č.j.: 44/35210/2022/Mai

**Prodloužení stanovisko k projektové dokumentaci cyklostezky ke stavebnímu řízení pro stavbu:  
„Komunikace pro pěší a cyklisty průmyslová zóna, Rumburk 2“ - silnice I/9**

Výřez ze situace u okružní křižovatky:

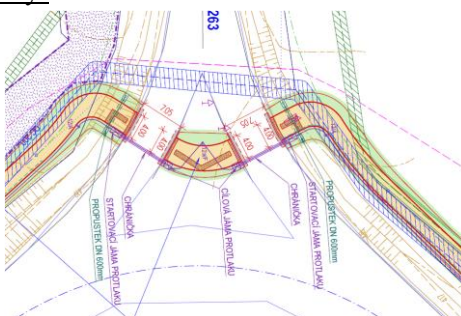
- ✓ u přechodu/přejezdu u okružní křižovatky je navrženo provedení opěry obrubníků z betonu i ze strany od vozovky, jinak hrozí vylamování obrubníků (PD v souladu),
- ✓ propustky silničního odvodňovacího příkopu pod nástupy přes směrový ostrůvek u komunikace II.třídy II/263 jsou navrženy DN 600 (PD v souladu),
- ✓ svislé a vodorovné dopravní značení na silnici I.třídy I/9 bude provedeno v souladu se standardy ŘSD PPK SZ, PPK VZ a PPK ZNA (fólie třídy č. 2, strukturální plast (3kg/m<sup>2</sup>) dle TP 133 Zásady pro vodorovné dopravní značení na pozemních komunikacích v platném znění) (PD v souladu),
- ✓ stále máme za to, že na kruhovém objezdu komunikace I.třídy I/9 (i na příjezdu na komunikaci II.třídy II/263) by mělo být osazeno nějaké SDZ (třeba výstražnou značkou) upozorňující na místo pro přecházení (PD neřeší),
